**Disposición**

**Número:** DI-2026-112-GCABA-DGIUR

**Referencia:** EX-2022-20239758- -GCABA-DGIUR

# FIJACIÓN LFI-LIB

**C 15**
**S 93**
**M1 22A**

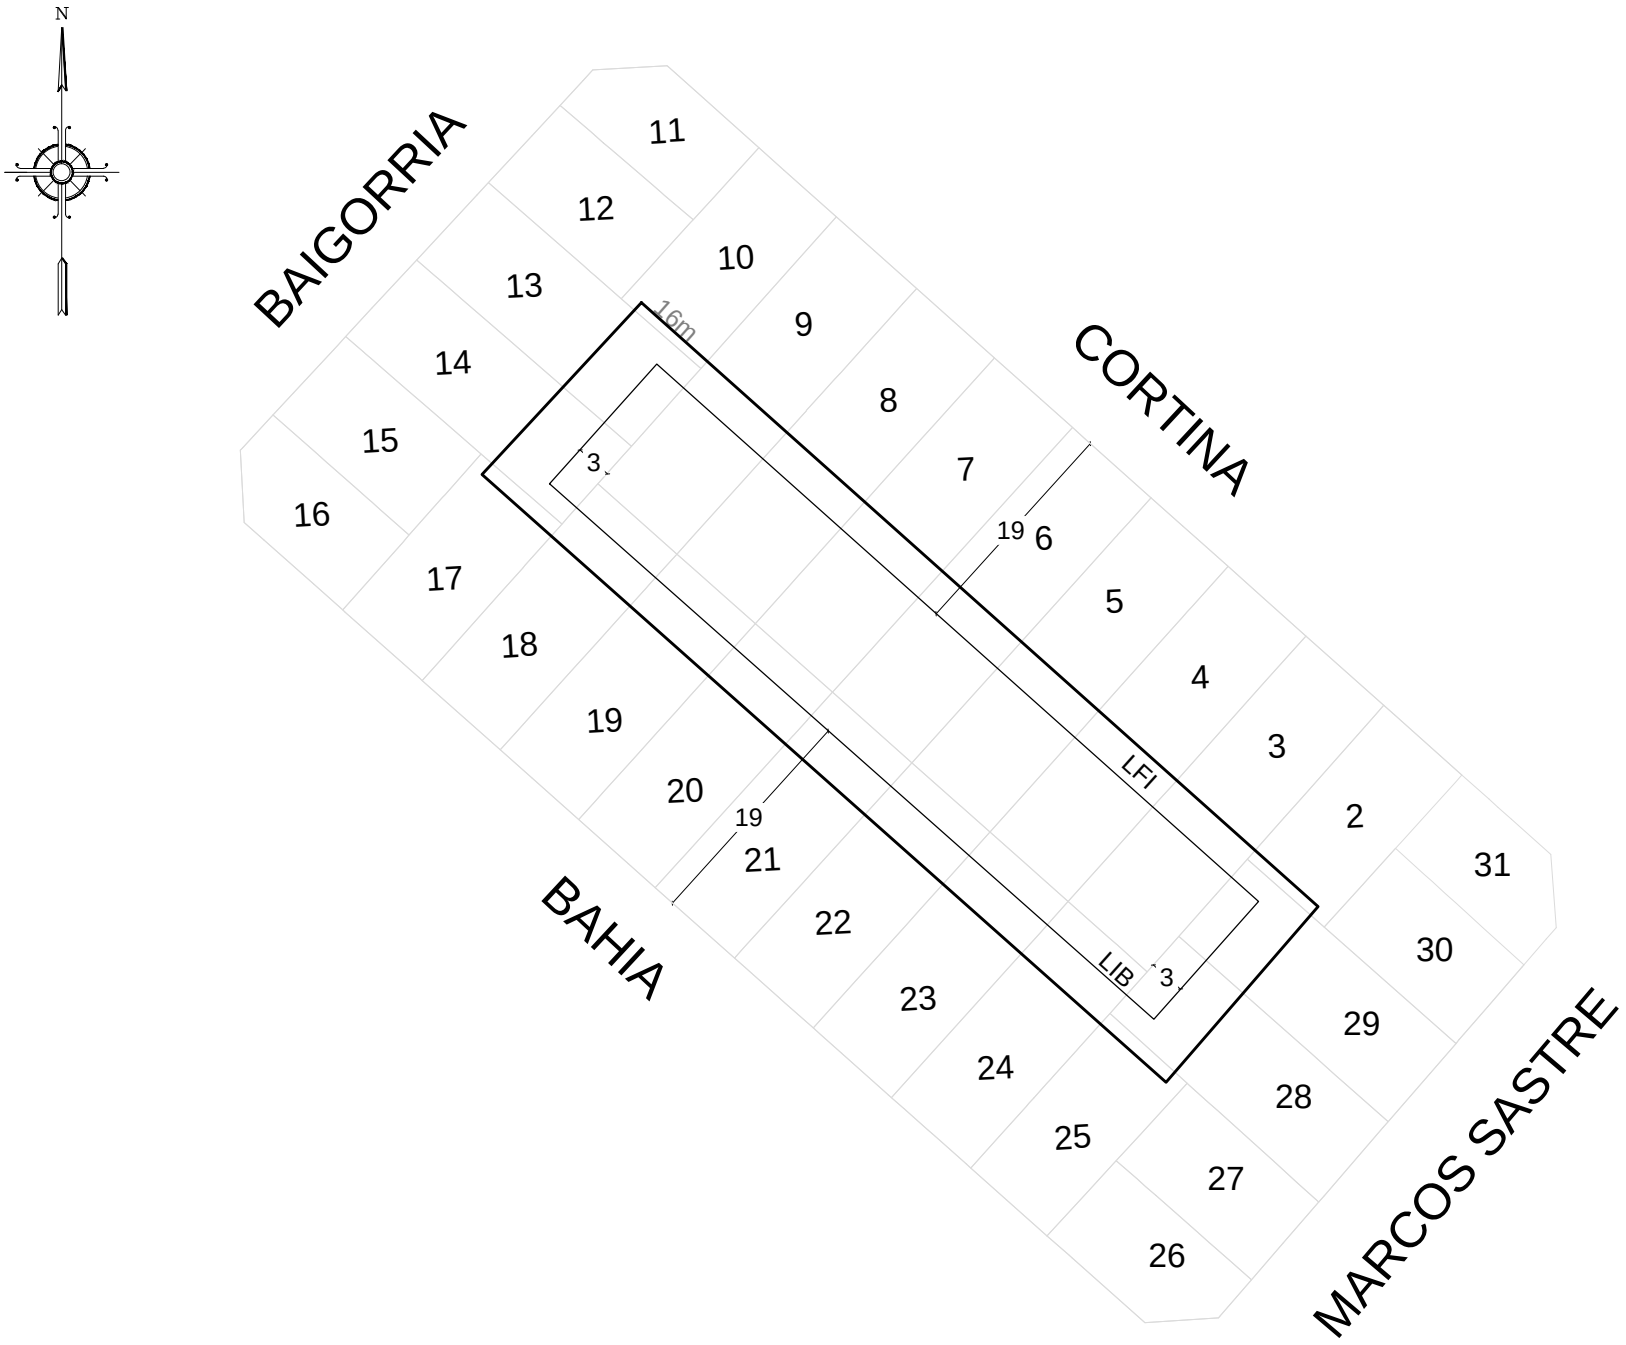
17. Sección 093 Manzanas 122A,
